改善箇所説明図

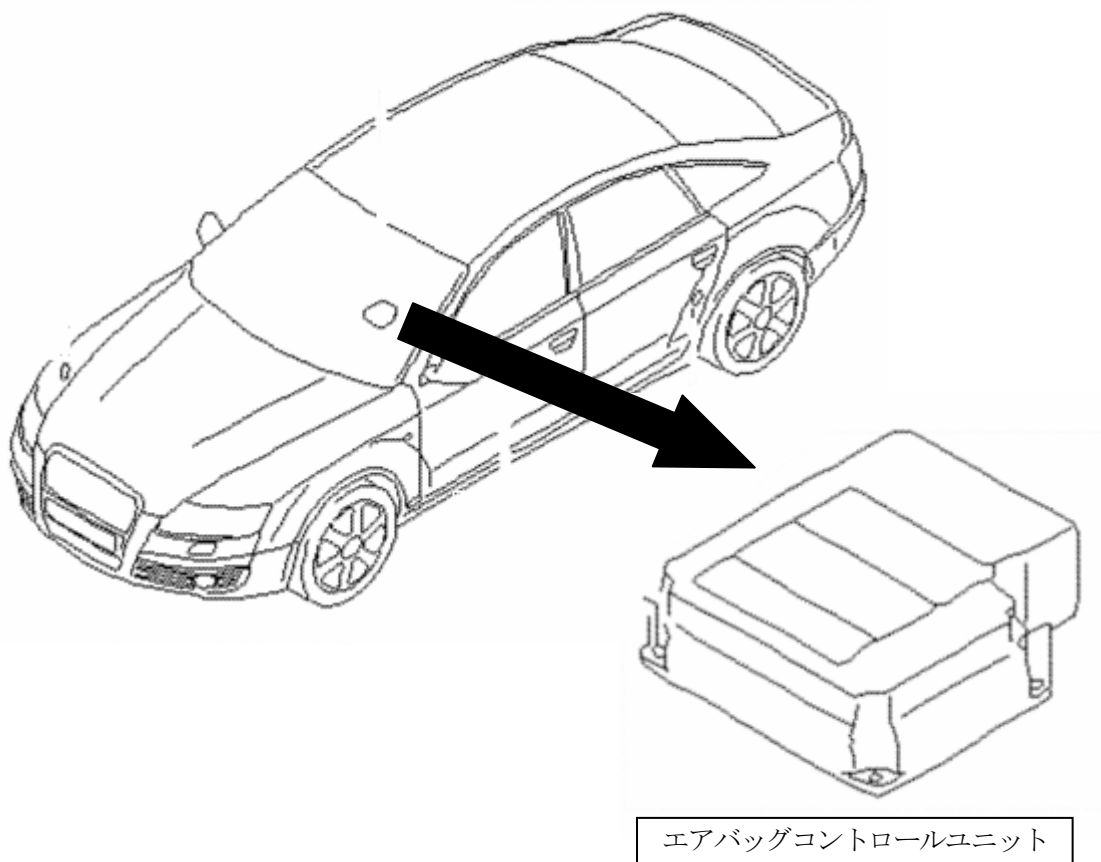
不具合発生箇所

エアバッグ装置のエアバッグコントロールユニットにおいて、当該ユニットのプログラムが不適切であったため、前面オフセット衝突時の状態等により減速センサーの信号処理が遅れることがある。そのため、衝突時にエアバッグの展開が遅れ、最悪の場合、乗員が過度の障害を受けるおそれがある。

改善内容

全車両、エアバッグコントロールユニットのソフトウェアを更新する。

識別： エンジンルーム内車台番号刻印の右側に黄色ペイント識別マークを付ける。また、点検整備記録簿の該当欄に「日付、走行距離、ワークショップスタンプと担当者名、リコールキャンペーン：外-1280、Audi A6 あるいは A6 アバント エアバッグコントロールユニットのソフトウェア改修」と記入する。
